Privatgutachten

Überprüfung von Neuinstallation

Gutachten Nr.: MV23-01-3
Auftraggeber: Dr. Karl Kluge
Anlagengröße: 220kWp
Anlagenort: Seeweg 7 / 71111 Seedorf
Umfang: 15 Seiten
Verteiler: 1x Original – Ausfertigung für Dr. Karl Kluge
1x Original - Ausfertigung für eigene Unterlagen
Anlagen: Keine
Datum : 06.01.2023

Abbildung 7: Löcher im Dach

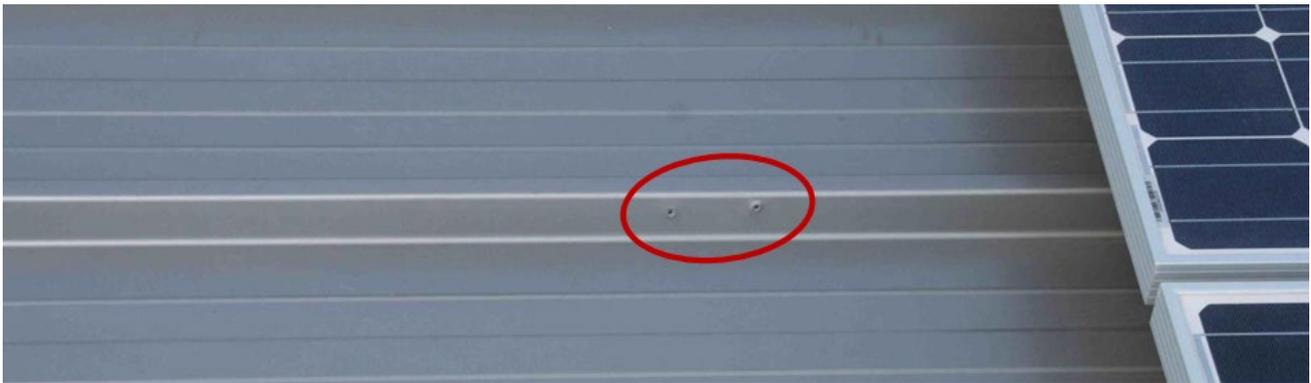
- iii. Das Dach wurde bei der Installation beschädigt und wasserundicht hinterlassen, wie auf der nächsten Seite dargestellt ist:

Abbildung 8: Mangelhafte Installation der Solarmodule

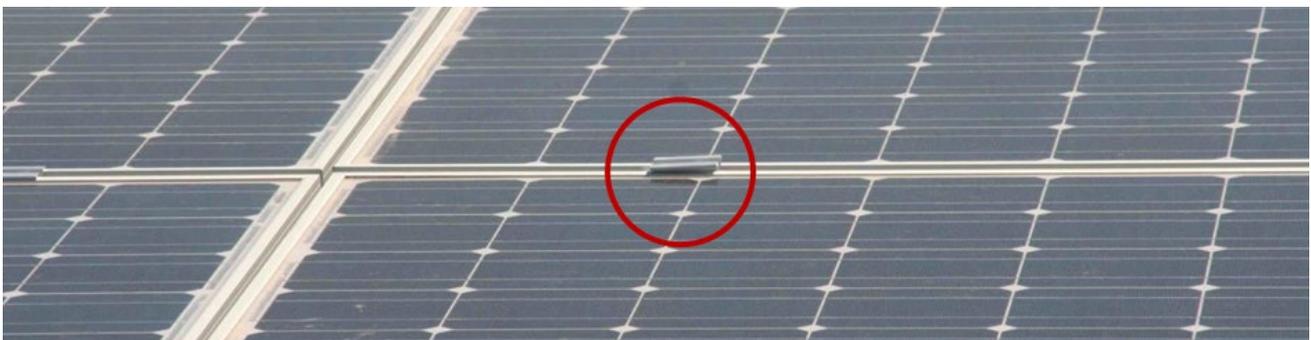
- iv. Die Wetterbeständigkeit ist aufgrund mangelhafter Installation wie exemplarisch in Abbildung 8 dargestellt anzuzweifeln.
